臺中市西區後壠子段 235-23 等 9  
筆地號及北區乾溝子段 183-9 地號  
等 1 筆土地住宅新建工程  
環境影響說明書

第二次申請備查內容

(開發計畫名稱、土地筆數及基地面積、1F 平面配置、量體規模及面積計算表、B1F 機車停車位、平面景觀植栽配置等調整)

開發單位：璞真建設股份有限公司  
委辦顧問公司：光宇工程顧問股份有限公司

圖 5.2.4-1 B1 停車空間規劃前後變更示意圖

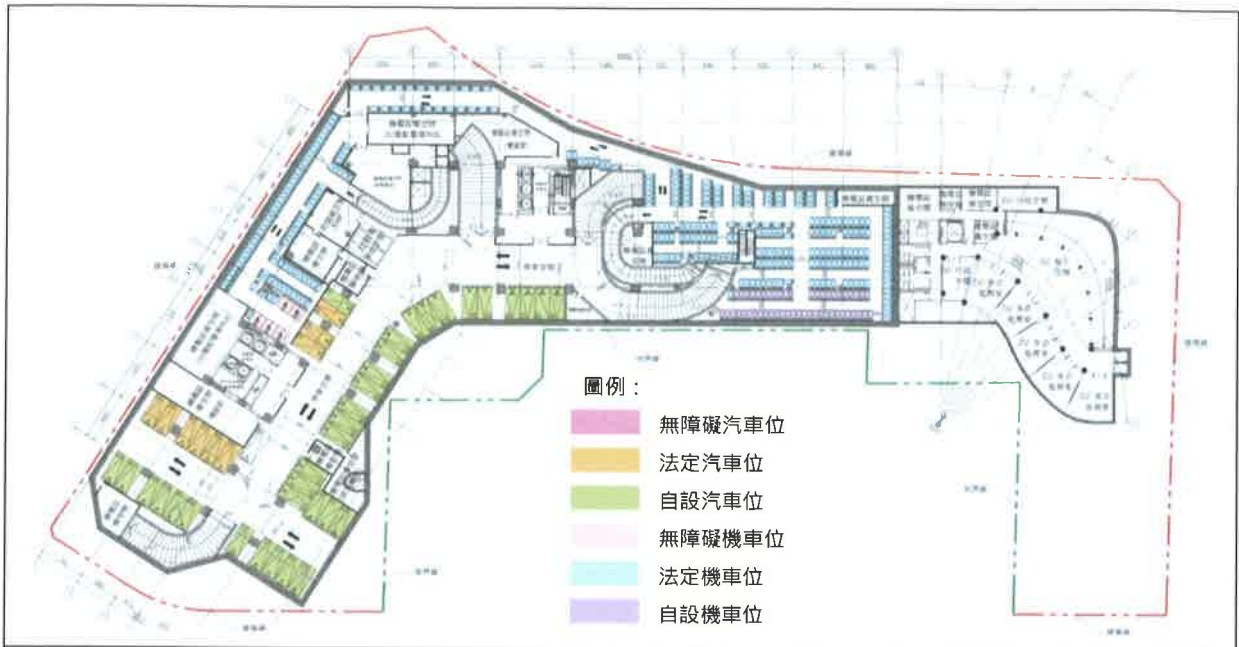
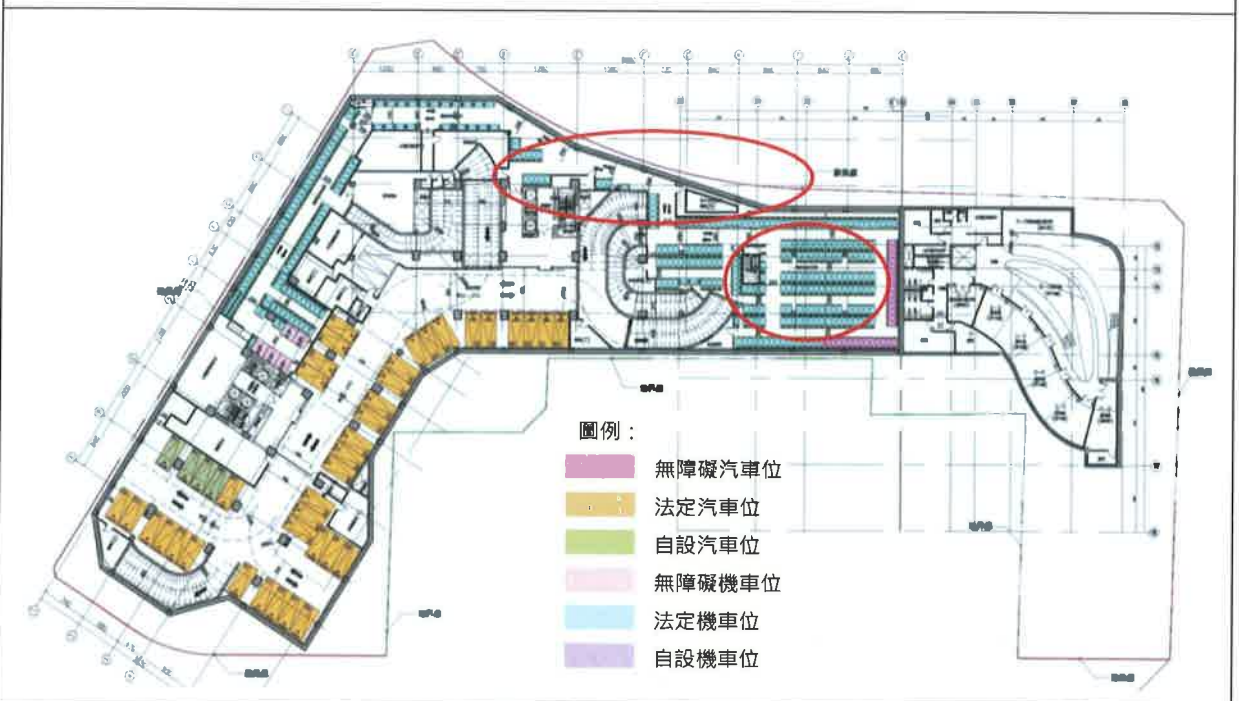
原環說書汽車停車位包括無障礙停車位共 511 席(包含法定車位 477 席，自設 34 席)，設置於地下 1 層至地下 5 層，機車停車位共設置 376 席(包含法定停車位 325 席，自設 51 席)，設置於地下 1 層。本次配合建照變更書圖故原環說書圖 5.2.4-1(P5-14)有所調整調整 B1F 機車停車位置，詳圖 5.2.4-1。實設汽機車停車位數量仍維持不變。
